**AVIS RELATIF À LA PROTECTION
CONTRE LES EVENTUELS EFFETS NOCIFS ET NUISANCES
PROVOQUÉS PAR LES RAYONNEMENTS NON IONISANTS
GÉNÉRÉS PAR DES ANTENNES ÉMETTRICES STATIONNAIRES**

Commune : BRUGELETTE - Exploitant : TELENET GROUP

Référence exploitant : HT1817M

Rapport n° 1085 / 2024

Figure 1 : Vue en plan des lieux de séjour et des points de contrôle

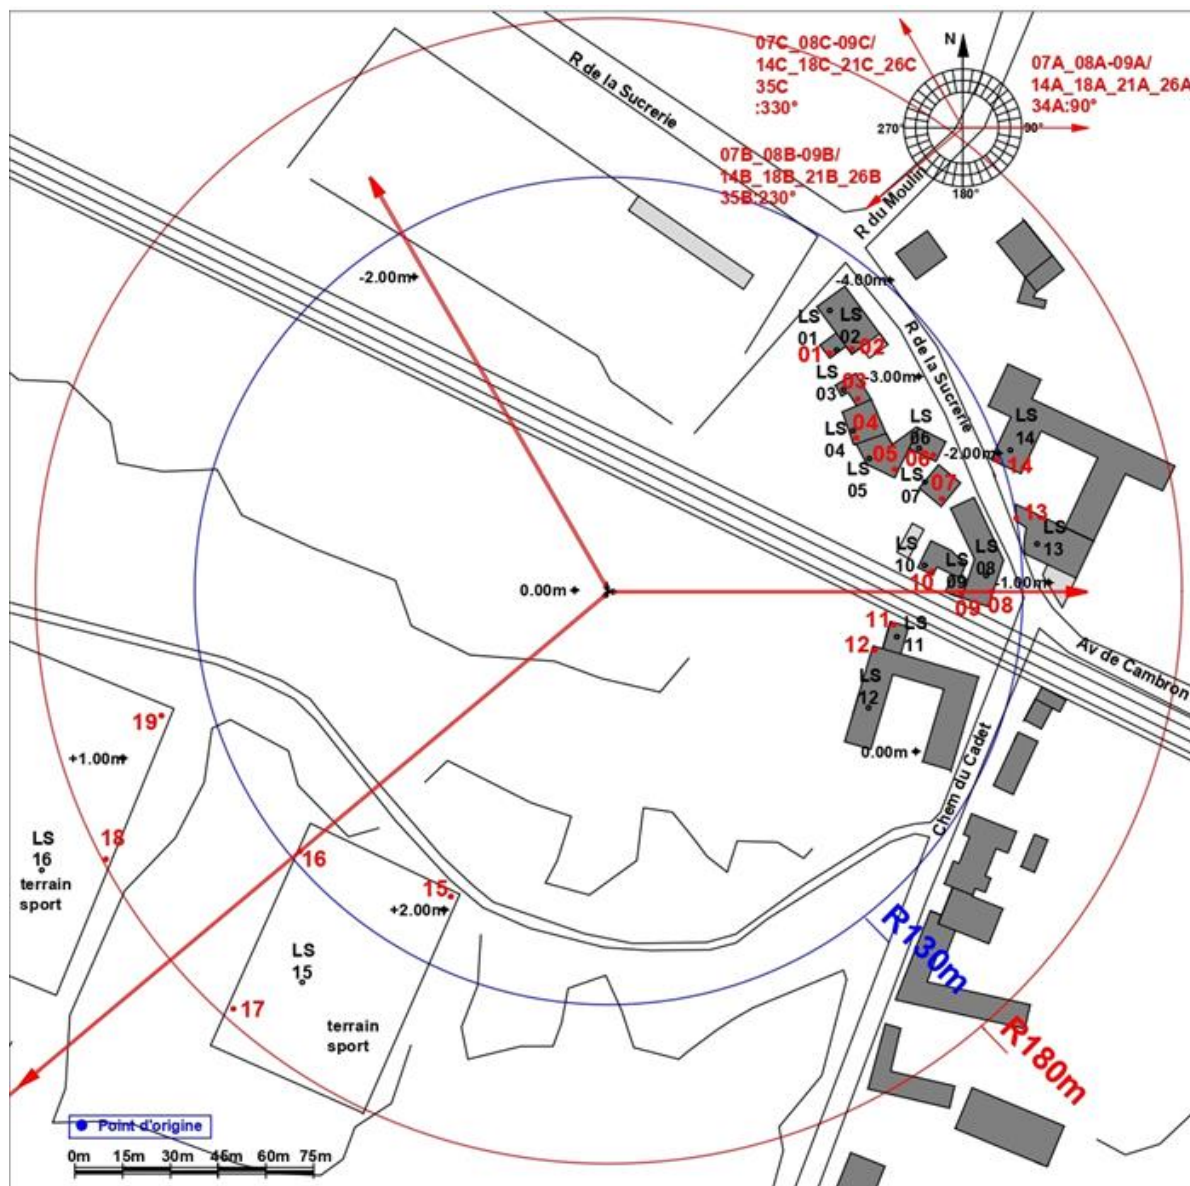
Les fréquences d'émission, la puissance rayonnée par chacune des antennes et leur gain permettent de déterminer le rayon de la zone à analyser. Tout dépassement de la limite par installation est exclu en dehors de cette zone. Le tableau 2 reprend les 35 LS² pour lesquels l'indice d'exposition est le plus élevé. Les différentes colonnes indiquent :

- le numéro du point de contrôle repris sur un des plans de la figure 1;
- le numéro du LS dans lequel se trouve le point de contrôle de la 1^{ère} colonne ;
- l'atténuation d'obstacle prise en compte pour le calcul de l'indice d'exposition dans le LS ;
- le résultat du calcul de l'indice d'exposition.

En ce qui concerne les antennes de l'installation mentionnées dans le tableau 1, la distance maximale à laquelle la limite pourrait être atteinte, à l'extérieur, est égale à 132,5 m. S'il n'y a pas de LS à une distance inférieure, les antennes respectent forcément la limite d'immission.

Dans le cas des LS situés à l'intérieur des bâtiments, une atténuation d'obstacle est prise en compte et il en résulte que la distance maximale à laquelle la limite pourrait être atteinte se réduit à 93,8 m.

Les résultats de l'évaluation décrite au paragraphe 4 indiquent que les antennes émettrices stationnaires de l'installation faisant l'objet du présent avis ne produisent pas, dans un lieu de séjour, un rayonnement électromagnétique maximum supérieur aux limites fixées à l'article 4 du décret.

Figure 2 : Vue en plan des installations d’antennes dans un rayon de 300 mètres autour de l’installation faisant l’objet de la demande d’avis

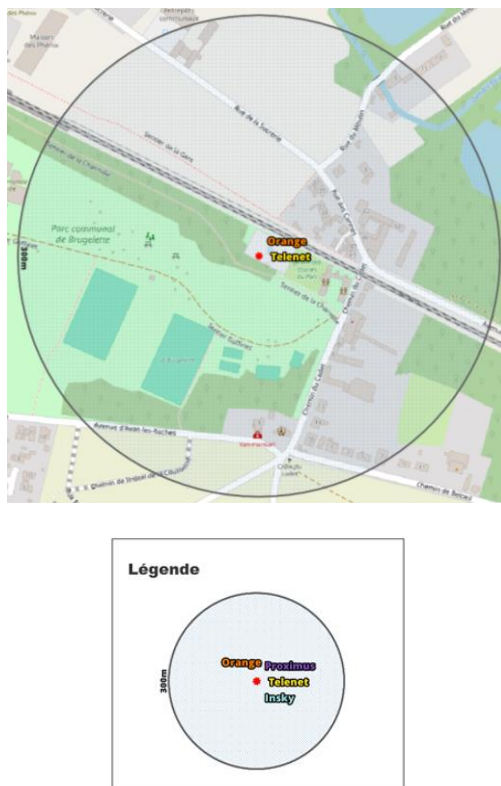
Le plan en projection verticale de la figure 2 indique la localisation des installations d'antennes émettrices stationnaires visées par le décret et situées dans un rayon de 300 mètres autour de l'installation référencée dans le paragraphe 2 et localisée au centre du cercle. Les données de localisation de ces antennes et les avis correspondant sont accessibles via le cadastre en ligne des antennes émettrices stationnaires⁶. Les installations prises en compte dans l'évaluation du respect de la limite cumulative sont les installations d'antennes émettrices déclarées en service par l'exploitant à la date du présent avis, à l'exception de l'installation référencée dans le paragraphe 2 et éventuellement d'autres installations ayant fait l'objet d'une demande d'avis à la même date et qui sont situées à l'intérieur de la zone de 300 mètres de rayon.

- il y a au plus 4 installations d'antennes émettrices stationnaires présentes dans la zone d'évaluation de 300 mètres de rayon représentée dans la figure 2, y inclus l'installation référencée dans le paragraphe 2 : la limite cumulative définie à l'article 4, §2 du décret est nécessairement respectée dans les lieux de séjour à l'intérieur de la zone d'évaluation de 300 mètres de rayon ;

- il y a exactement 5 installations d'antennes émettrices stationnaires présentes dans la zone d'évaluation de 300 mètres de rayon représentée dans la figure 2, y inclus l'installation référencée dans le paragraphe 2 et il existe, pour 3 ou 4 de ces installations, un avis attestant le respect de la limite abrogée de 3 V/m : la limite cumulative définie à l'article 4, §2 du décret est nécessairement respectée dans les lieux de séjour à l'intérieur de la zone d'évaluation de 300 mètres de rayon ;

- dans tous les autres cas, il a été vérifié que la limite cumulative définie à l'article 4, §2 du décret n'est pas dépassée dans les lieux de séjour sur base du nombre d'installations localisées dans la zone d'évaluation de 300 mètres de rayon représentée dans la figure 2, de leur localisation ainsi que des données inscrites dans la figure 1 et au paragraphe 4 du présent avis et dans les avis attestant le respect de la limite par installation ou de la limite abrogée de 3 V/m relatifs aux autres installations reprises dans la figure 2.

Compte tenu des considérations ci-dessus, il apparaît que l'intensité du rayonnement électromagnétique généré, dans les lieux de séjour situés dans un rayon de 300 mètres autour de l'installation référencée dans le paragraphe 2, par l'ensemble des antennes émettrices stationnaires de l'ensemble des exploitants du même site d'antennes émettrices stationnaires respecte la limite fixée à l'article 4, § 2 du décret.
